Turbo

830324-todos

VAG 2.0L TDI Euro 6

Sustitución de los turbos 830324-all

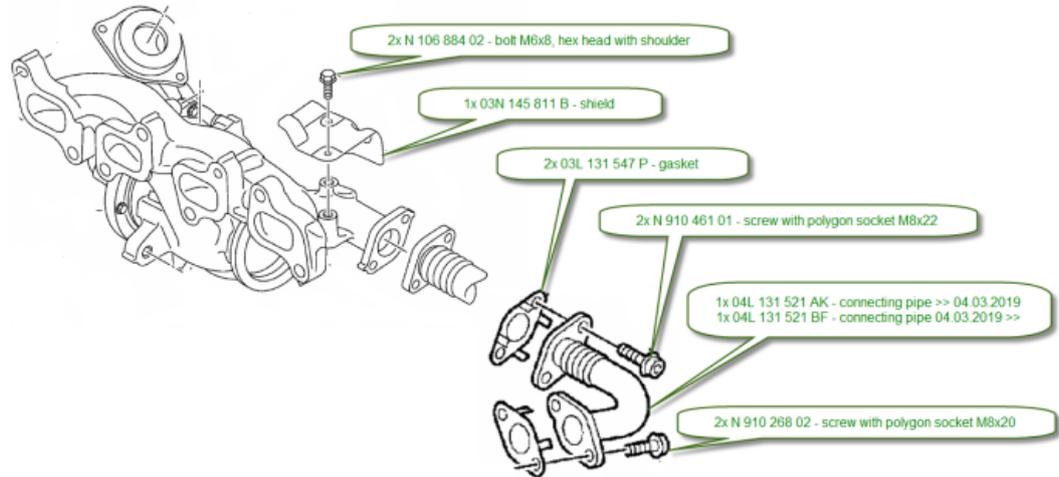
La sustitución de estos turbos debe hacerse según la siguiente tabla:

Estos dos turbos usan un tubo de conexión a la válvula EGR y un protector de calor diferentes:

Las piezas necesarias para realizar la sustitución están detalladas en la imagen inferior y todas ellas se encuentran en el kit de sustitución 227200.

El kit de sustitución 227200 contiene todas las piezas necesarias cuando sustituimos el turbo 830324-todos por el 873732-5001S
